Pratica n. 23046/22

**Oggetto: Comune di Nonantola - Proponente: FABER DOMUS IMMOBILIARE SRL - LEVANTE SRL  
IN LIQUIDAZIONE**

Variante al PPIP a destinazione Commerciale-Direzionale - Zona D Sottozona D6  
"FONDO CONSOLATA" (Area Via Provinciale Ovest) in Variante al PRG ai sensi  
dell'art.3 L.R. 46/1988 e in Variante alla Zonizzazione Acustica Comunale Vigente.  
**Parere ambientale ai sensi art. 41 L.R. 20/2000 e art.18 e 19 L.R. 24/2017.**

**tavola cartografica PRG proposta di Variante**

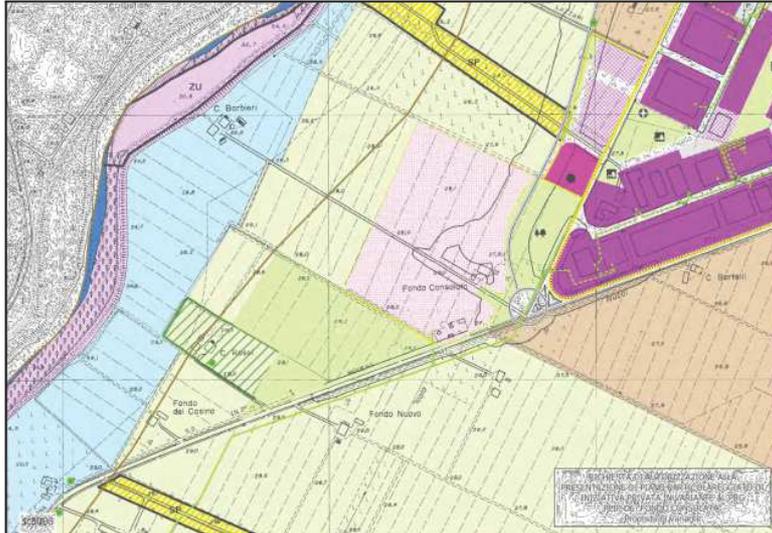
Nell'elaborato P-25 viene ridefinito il perimetro dell'area del comparto individuata nella tavola del PRG vigente. Tale modifica si rende opportuna per consentire una più congrua distribuzione planimetrica del comparto e degli standard urbanistici di piano, nel rispetto dei parametri di progetto individuati dal P.R.G., e per consentire il mantenimento dell'area boscata presente sui mappali 51 e 52 del foglio 39, di proprietà della Società Levante, che i lottizzanti si impegnano a cedere all'Amministrazione comunale. In tal modo si viene a diminuire la Superficie Territoriale perimetrata e la capacità edificatoria rispetto a quanto previsto dal PRG vigente, con una conseguente diminuzione di uso del suolo.

### Progetto di Piano

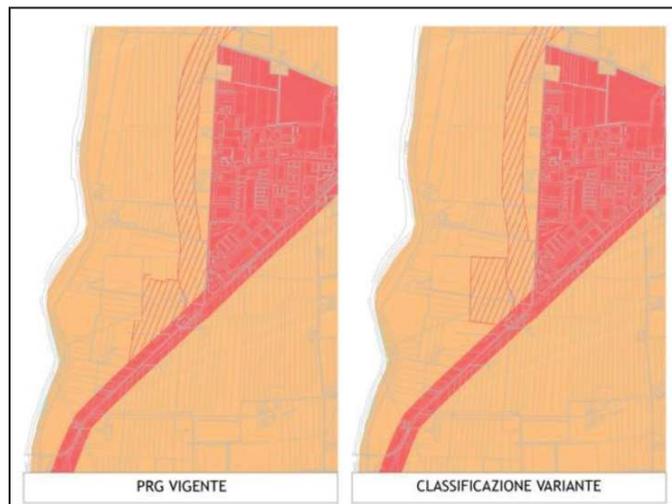
**Si prende atto che il Piano sarà attuato per stralci funzionali (5 stralci attuativi), fermo restando che le opere di urbanizzazione primarie (viabilità e sottoservizi) saranno realizzate in un unico stralcio, e che per la presente variante il Comune di Nonantola ha elaborato un nuovo "Schema di Convenzione Urbanistica".**
